水庫集水區保育治理工程生態檢核表 主表(1/2)

工程基本資料	工程名稱 (編號)	108 年度曾文水庫集水區主流新美段護岸加高工程	設計單位	經濟部水利署南區水資源局曾文水庫管理中心
	工程期程	108 年 11 月 25 日至 109 年 4 月 10 日	監造廠商	經濟部水利署南區水資源局曾文水庫管理中心
	治理機關	經濟部水利署南區水資源局	營造廠商	長基營造有限公司
	基地位置	地點：_嘉義_縣_阿里山鄉_鄉_新美_村 集水區：曾文溪主流河道 TWD97 座標 X：216825 Y：2582672.96	工程預算/ 經費	NT\$ 9,720,000
	工程緣由目的	工程預定地後方為大片崩塌坡面，預計加高既有護岸，新設護岸 400 公尺，以砌石方式進行，增加護岸整體質量，以穩定後方崩落地。為引導排水，於回填區設置 4 條排水溝及 1 條截水溝。		
	工程類型	☐ 自然復育、 ☐ 坡地整治、 ☒ 溪流整治、 ☐ 清淤疏通、 ☒ 結構物改善、 ☐ 其他		
	工程內容	工區施工內容為在曾文溪主流新美段暨設護岸上新設一砌石護岸 400 公尺，並沿塊石護岸施設一條塊石邊溝加強該處徑流排水能力，並疏濬該處河道淤積土石於本工程背填區域。		
預期效益	☒ 保全對象(複選)： ☐ 民眾(☐ 社區 ☐ 學校 ☐ 部落 ☐) ☐ 產業(☐ 農作物 ☐ 果園 ☐) ☐ 交通(☐ 橋梁 ☐ 道路 ☐) ☒ 工程設施 (☒ 水庫 ☐ 攔砂壩 ☐ 固床設施 ☐ 護岸) ☐ 其他：			
核定階段	起訖時間	民國 年 月 日至民國 年 月 日		附表 P-01
	生態評估	進行之項目： ☐ 現況概述、 ☐ 生態影響、 ☐ 保育對策 未作項目補充說明：		
設計階段	起訖時間	民國 108 年 9 月 5 日至民國 108 年 11 月 24 日		附表 D-01
	團隊組成	☒ 是 ☐ 否有生態專業人員進行生態評析		
	生態評析	進行之項目： ☒ 現場勘查、 ☒ 生態調查、 ☒ 生態關注區域圖、 ☒ 生態影響預測、 ☒ 生態保育措施研擬		附表 D-02 D-03
		未作項目補充說明：		
	民眾參與	☐ 邀集關心當地生態環境之人士參與： ☐ 環保團體 ☒ 熟悉之當地民眾 ☐ 其他_____		附表 D-04

附表 D-05 生態保育策略及討論紀錄

附表 D-02 生態專業人員現場勘查紀錄表

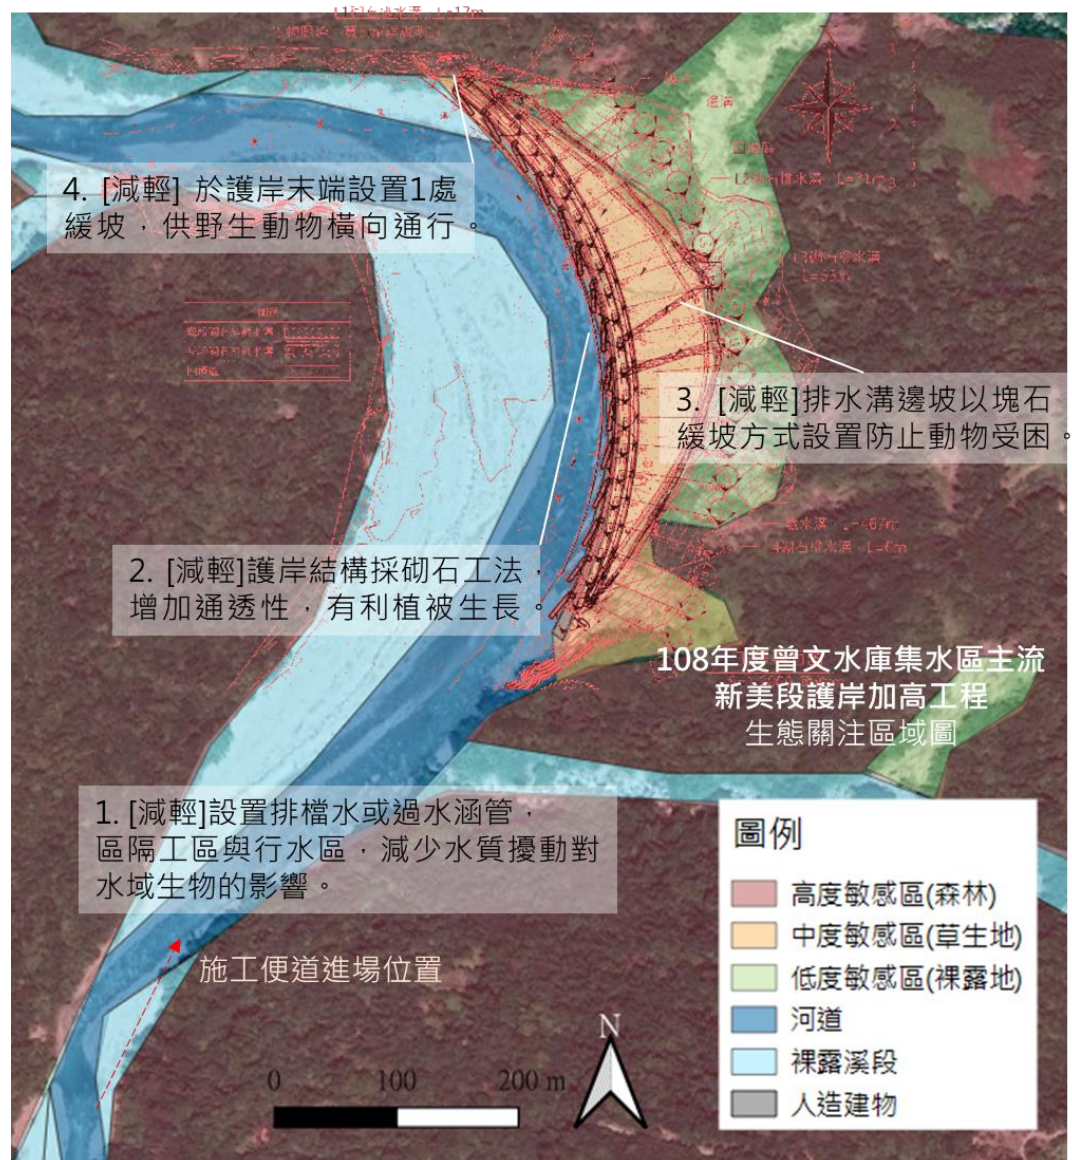
勘查日期	民國 108 年 9 月 5 日	填表日期	民國 108 年 9 月 26 日
紀錄人員	宋■■■	勘查地點	108 年度曾文水庫集水區新美護岸加高工程
人員	單位/職稱	參與勘查事項	
王■■■	曾管中心/工程司	說明工程內容	
周■■■	曾管中心/工程員	說明工程內容	
宋■■■	漢林生態顧問公司/計畫經理	提供生態友善建議	
現勘意見		處理情形回覆	
宋■■■（漢林生態顧問有限公司/計畫經理）		曾管中心 王■■■ 正工程司	
依據「曾文水庫生態資源調查及成果」報告書（經濟部水利署南區水資源局，2015）以及 108 年度調查結果，新美週邊森林有許多中小型野生動物活動，如保育類麝香貓及穿山甲。本案河段兩岸植被茂密，坍塌區域後方也有廣大的森林，既有護岸已造成動物通行的橫向阻隔，因此改善動物橫向通行之設計，為本案生態措施建議之要點之一。此外，因施工期間機具會在河道中行進，基本水質維護也需留意。  		遵照建議辦理。屆時再提供細部設計圖生態團隊確認通道形式。

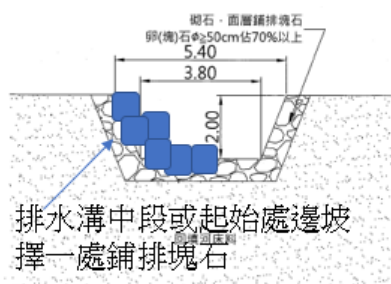
填表人員 (單位/職稱)	宋■■■ (漢林生態顧問有限公司/計畫經理)	填表日期	民國 108 年 10 月 07 日
解決對策項目	動物通道設置方式討論	實施位置	護岸主體末端、排水溝
解決對策之詳細內容或方法(需納入施工計畫書中) 1. 設置排檔水或過水涵管，區隔工區與行水區，避免機具擾動，保護水質。 2. 護岸結構採砌石工法，增加通透性，有利植被生長。 3. 於護岸末端設置1處緩坡，供野生動物橫向通行。 4. 排水溝邊坡以塊石緩坡(小於45度)方式設置防止動物掉落無法逃脫。。 圖說：(動物通道設置方式討論) 1. 護岸主體通道設置：本案護岸加高5m，排水溝最低處還有3米落差，坡度1:0.4斜度大於動物坡道建議之45度，加上既有護岸高度，會造成動物通行橫向阻隔。建議在地形及結構考量許可下，加設1處堆塊石緩坡，以人員能夠順利上下通行為原則，如下圖「107年度曾文水庫集水區主流山美段河道護岸工程」於護岸末端堆塊石緩坡。

設計定稿納入建議： 			
2. 排水溝通道設置：排水溝深度2m、坡度大於45度，恐動物受困，建議在排水

溝出口處，以堆塊石或其他方式製造緩坡；或在每段排水溝中段或起始處，選一處加設堆塊石緩坡，使動物受困溝內時，能順利脫困。

設計定稿納入建議：

設計初稿排水溝樣式，深度2米

設計定稿排水溝樣式，變淺又變緩
